N/Réf. : SBK40043_733_PUN
Gest. : TS/TB
V/Réf. : 2264-0094/03/2021-271PU
Corr DPC: Thomas BOGAERT
NOVA : 15/PFU/1906762
Corr DU: Anne-Sophie
VANHOUDENHOVE
Lindsay LEJEUNE

SCHAERBEEK. Avenue Huart Hamoir
(=une partie de l'avenue classée comme site)
PERMIS UNIQUE : Réaménager l'avenue Huart Hamoir entre la place Princesse Elisabeth et le square Riga : aménager une piste cyclable marquée, modifier le profil de voirie, renouveler les revêtements, réaménager les arrêts de bus, réorganiser le stationnement, rénover la plaine de jeux, abattre 10 arbres et en planter 13, restaurer le petit patrimoine, aménager un espace scénique multifonctionnel et un espace de liberté pour chiens, renouveler l'éclairage, remplacer le mobilier urbain.

Avis de la CRMS

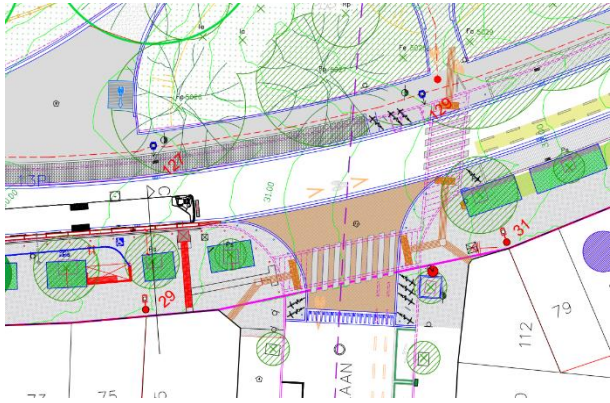
La nouvelle version du projet persiste à matérialiser la zone 30 par des aménagements physiques en voirie, comme la surélévation des carrefours sur le pourtour de l'espace central ou la création d'avancées de trottoirs. Ces dispositifs, très présents visuellement, rompraient la fluidité du tissu viaire et obstrueraient les vues depuis les rues adjacentes à l'ellipse centrale. **C'est pourquoi la Commission**

demande de formuler une solution qui maintienne la continuité visuelle des voiries, par exemple en ne changeant pas leur matérialité et en limitant la surface de l'élévation.

*Profil projeté.
Document extrait du dossier de demande.*

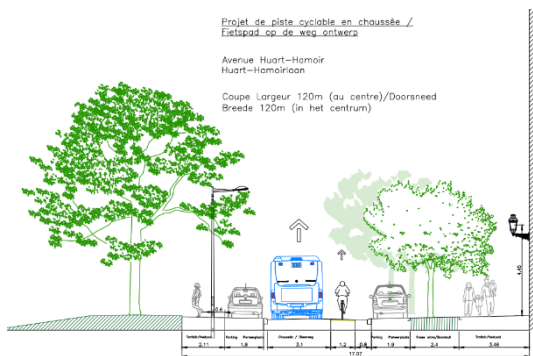
En termes de profil de voirie, le projet porte le stationnement automobile à hauteur des trottoirs. Cette configuration prévue sur l'ensemble du périmètre du projet implique le remplacement systématique des bordures de pierre bleue actuellement en place. Elle s'accompagne en outre de l'ajout de banquettes de 50 cm de large en gravier aggloméré entre les fosses d'arbres et les espaces de stationnement. Ces banquettes sont destinées à faciliter le débarquement des passagers tout en évitant le tassement des fosses de plantations.

La CRMS estime que le profil projeté introduit une forme urbaine étrangère à la typologie de la voirie et à la période de référence retenue. Elle demande de renoncer aux banquettes en gravier aggloméré, et d'implanter le stationnement au niveau de la chaussée, ce qui améliorerait l'écoulement des eaux de ruissellement et permettrait de conserver dans la mesure du possible les bordures de pierre bleue existantes.

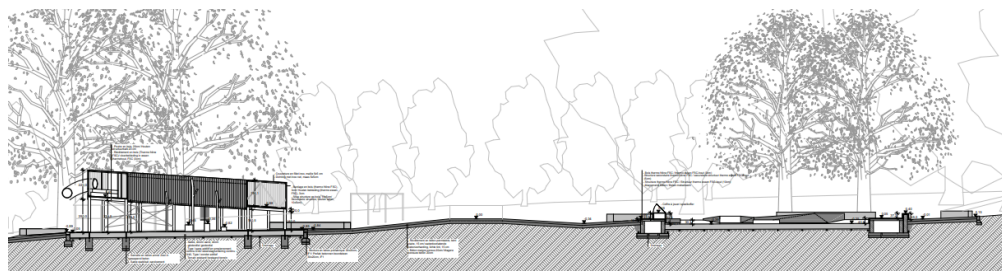
Il est en outre prévu d'abattre huit tilleuls se trouvant dans la perspective axiale de l'avenue pour rouvrir les vues. **Si les tilleuls en question sont sains, la CRMS ne souscrit pas à leur abatage, mais demande plutôt de ne pas les remplacer le jour où leur abatage sera requis. Dans l'intervalle, leur couronne pourrait être réduite de manière localisée afin de dégager la vue axiale.**

Projet de plaine de jeu et impact sur la perspective axiale. Documents extraits du dossier de demande.

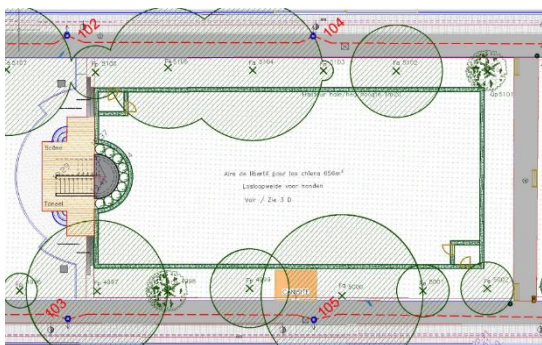
La CRMS constate que le projet de plaine de jeu est en tout point identique à celui sur lequel elle avait émis un avis de principe⁴. Pour mémoire, **la Commission est défavorable à l'installation de la plaine de jeu monumentale prévue pour les « grands enfants » au droit de la zone centrale de l'avenue Huart Hamoir**. Celle-ci représente une entrave de taille aux perspectives, et semble en contradiction avec l'intention du projet de revaloriser l'axe central de l'avenue.

Elle demande de revoir le projet pour proposer une plaine de jeu comportant des activités diverses et variées tout en évitant d'installer un volume de cette dimension à cet endroit. Elle préconise d'étendre la réflexion à l'ensemble du square central de l'avenue et de ne pas se limiter aux deux plaines de jeux et à leurs abords directs, ce qui permettrait éventuellement une meilleure répartition des infrastructures.
